# Note d'actualisation de l'étude d'impact et de son résumé non technique

Dossiers n° PC 069 091 24 00031 et n° PC 069 118 24 00019,  
déposés le 18/12/2024

**Maître d'Ouvrage :**  
**SAS Centrale Photovoltaïque de Centrales PV France**

Région Auvergne-Rhône-Alpes  
Département du Rhône (69)  
Communes de Givors et Loire-sur-Rhône

Figure 1 : Zoom sur l'emprise supprimée en gris (Ile Pavie - zonage N1)

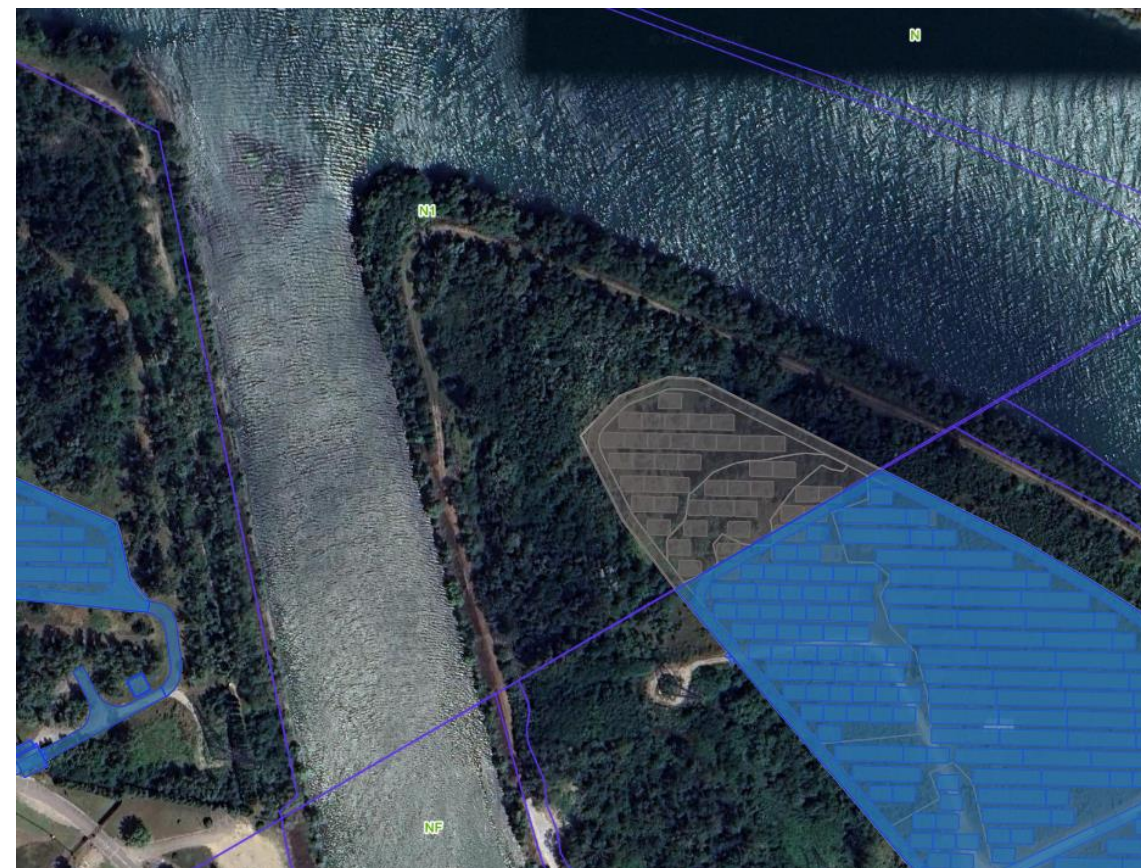
Lors de l'instruction du dossier et en accord avec la Direction Départementale des Territoires du Rhône et le territoire, il a été convenu d'apporter une modification à l'implantation initiale du projet photovoltaïque de Loire-sur-Rhône afin d'éviter le zonage N1 inscrit au PLUh de la Métropole de Lyon, à l'extrémité nord de l'île Pavie. Cette révision du projet initial vient diminuer la surface de projet d'environ 0,7ha, sans modifier l'impact résiduel général du projet sur le site.

**L'objectif de la présente note d'actualisation de l'étude d'impact est donc de présenter les évolutions du projet. Pour ce faire, le projet initial présenté en 2024 dans le cadre de l'étude d'impact (appelé projet initial) et la variante actualisée en 2025 (appelée projet actualisé 2025) seront donc comparés.**

Figure 2 : Evolution de l'emprise projet entre les projets de 2024 et 2025

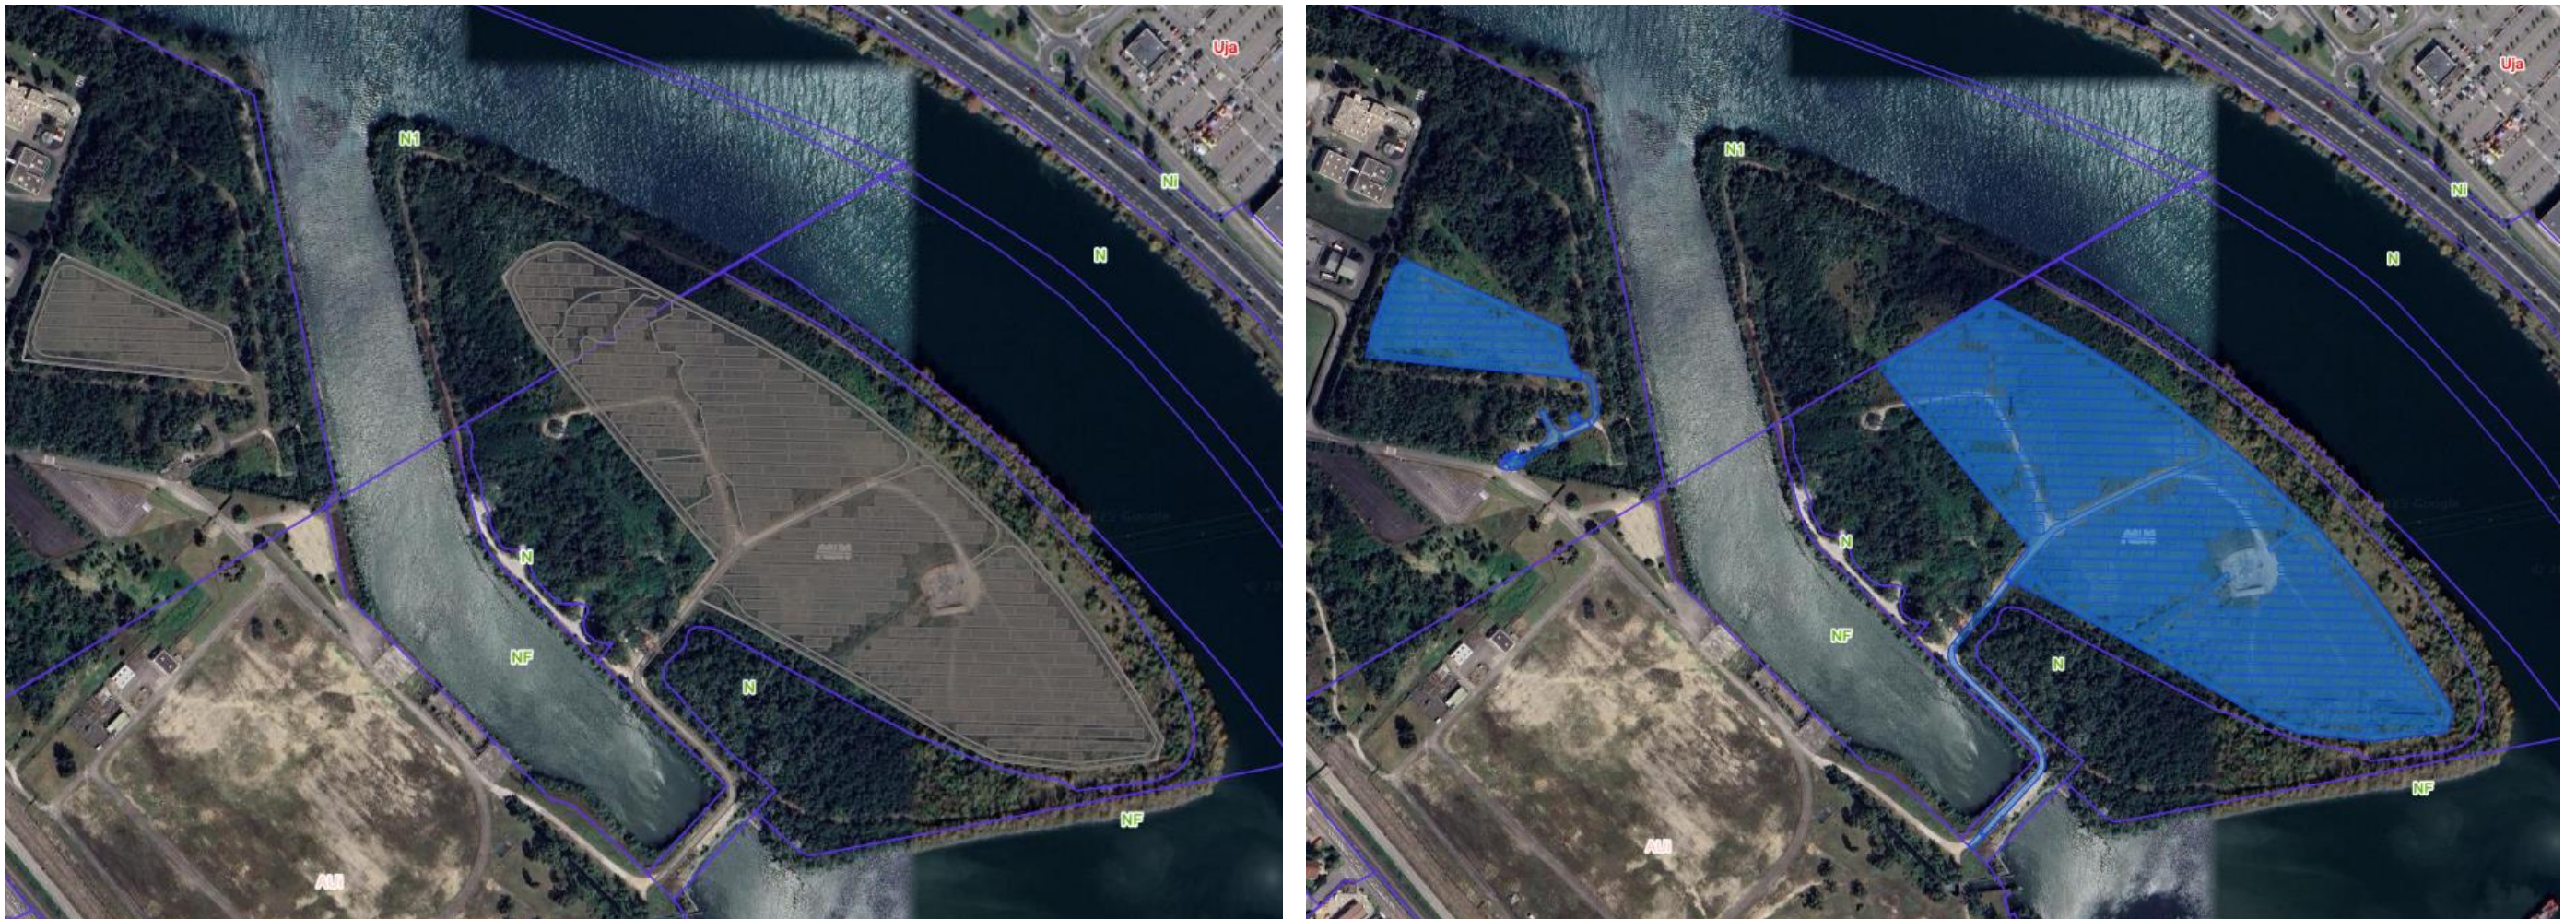
- Réduction de l'emprise projet (passage de 9,10 ha à 8,55 ha)
- Réduction du linéaire de clôture (passage de 1856m à 1699m)
- Réduction du linéaire de pistes légères (passage de 1824m à 1693m)
- Modification non significative de l'espacement interligne (passage de 2,2m à 2,14m)
- Homogénéisation du point bas des structures : les structures surélevées en zone rouge du PPRI sont supprimées (toutes comprises dans la zone N1 du PLUh). Le point bas des structures restantes est harmonisé à 1,1m
- Optimisation de la puissance unitaire des panneaux (passage de 633 à 681 KWc)

Ces modifications ont notamment pour conséquence de diminuer la puissance installée de la centrale, passant de 11,8 MWc à 11,2 MWc.

Figure 9 : tracé des zonages réglementaires du PPRNi (vert) et la centrale photovoltaïque

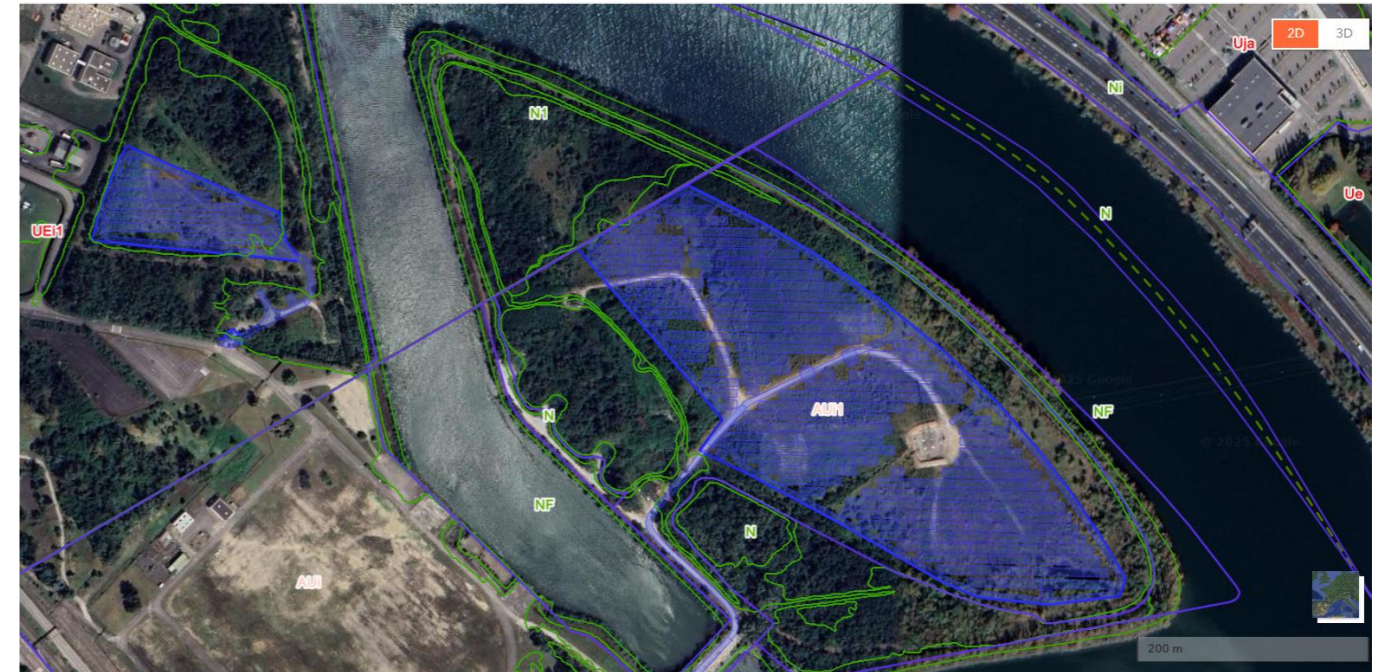
Suite à l'actualisation du projet en 2025, les structures surélevées en zone rouge du PPRi sont supprimées (toutes comprises dans la zone N1 du PLUh).. De ce fait, la surélévation des panneaux initialement prévue sur la pointe nord de l'île Pavie est supprimée. Cette simplification évitant les zones les plus à risques du PPRNi, permet au projet d'avoir une hauteur de panneaux harmonisée avec un point bas fixé à 1,1m et un point haut fixé à 3,1m.

La modification de l'implantation entraîne une réduction de l'exposition des modules au risque inondation. Les modifications d'incidences vont donc dans le sens d'une réduction des risques.
